PRODUKT <b>P</b>	AVD. <b>3</b>	GRUPP <b>35</b>
BETR. Baklykta		NR. <u>10</u>
240, 260		DATUM Mars 85

## Servicemeddelande

### Nytt material för lamphållare i baklyktor

21/5 W BAY 15 d

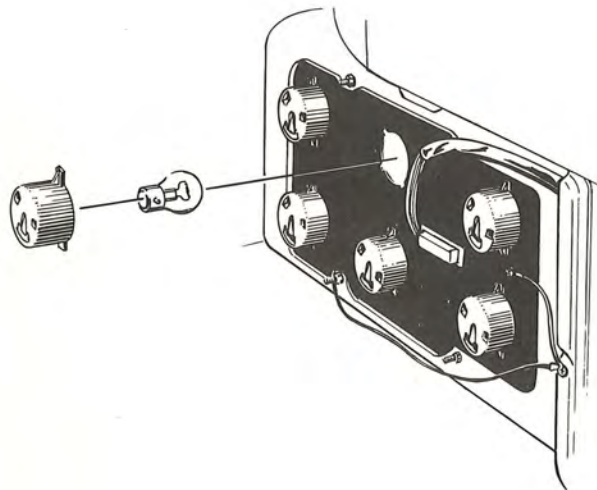
Nytt material har införts i lamphållare för baklykterna från och med vecka 501. Det nya materialet i de nya lamphållarna tål högre temperaturer än det tidigare använda, så att lamphållarna ej deformeras.

**Obs!** Kombinerat bak- och bromsljus (21/5 watt) har olika lamphållare för vänster och höger sida. Lamphållaren för vänster sida är svart (1 372 043) och för höger sida vit (1 372 044). Vid förväxling lyser bromsljuset i stället för bakljuset och tvärtom.

För lampa	Detaljnummer
21 watt	1 372 041-2
5 watt	1 372 042-0
21/5 watt (vänster)	1 372 043-8
21/5 watt (höger)	1 372 044-6
